NOTE DE SECURITE INCENDIE

THEÂTRE GILGAMESH

Avis technique sur une observation relevée dans le RVRAT

Référence du projet : PRJ1027-A-BAR
Ingénieur-conseil : Alexandre BARRAUD

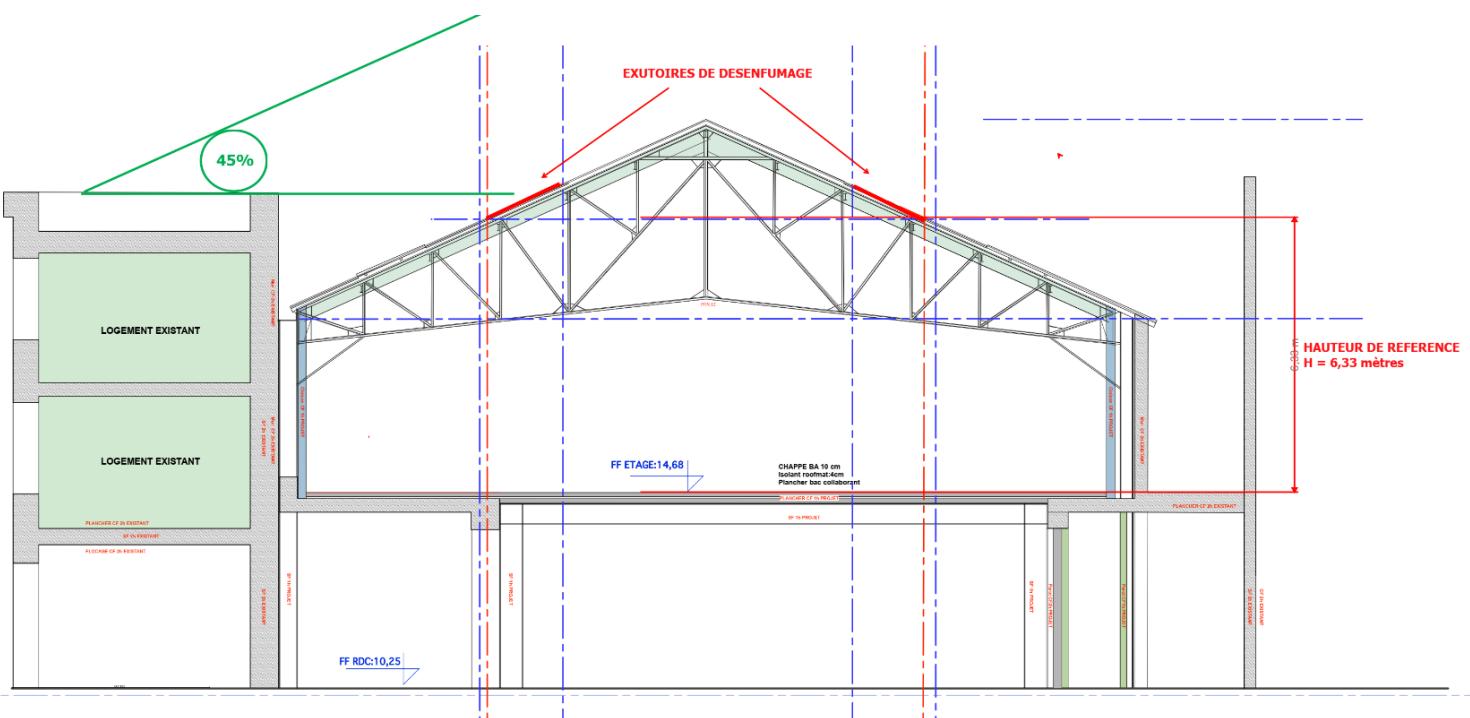
Concernant la salle 1 à l'étage, le RVRAT de l'organisme agréé de contrôle technique « Sud-Est Prévention » indique que les exutoires ne sont pas implantés le plus haut possible, et leur milieu est situé en dessous de la hauteur de référence. D'autre part il n'y a pas d'aménée d'air directe pour le désenfumage de cette salle.

La toiture de la salle n° 1 présente deux versants opposés, la pente de chacun égalant 45 %. L'instruction technique impose donc les règles suivantes :

- les évacuations de fumée doivent être implantées le plus haut possible, leur milieu ne doit pas être situé en dessous de la hauteur de référence du bâtiment ;
 - les exutoires doivent être implantés sur chaque versant de façon égale.

En application du paragraphe 7.1.1 de l'IT n°246, la **hauteur de référence** (H) est la moyenne arithmétique des hauteurs du point le plus haut et du point le plus bas de la couverture, du plancher haut ou du plafond suspendu, mesurée à partir de la face supérieure du plancher. Dans le cas de la salle n° 1 du théâtre Gilgamesh, H égale 6,33 mètres ($[8,46 + 4,20] / 2$).

Le point le plus bas de chacun des deux exutoires de désenfumage est situé au niveau de la hauteur de référence, ce qui est conforme aux exigences réglementaires.

En conclusion, l'implantation des évacuations de fumée, telle que représentée sur le plan fourni est conforme aux dispositions de l'IT n°246 applicable à ce projet d'aménagement. Sur la base des documents transmis, les termes suivants de l'observation n° 5 du RVRAT de l'organisme agréé de contrôle technique « Sud-Est Prévention » du 17 juillet 2018 ne sont pas fondés : *les exutoires ne sont pas implantés le plus haut possible, et leur milieu est situé en dessous de la hauteur de référence. D'autre part il n'y a pas d'amenée d'air directe pour le désenfumage de cette salle.*
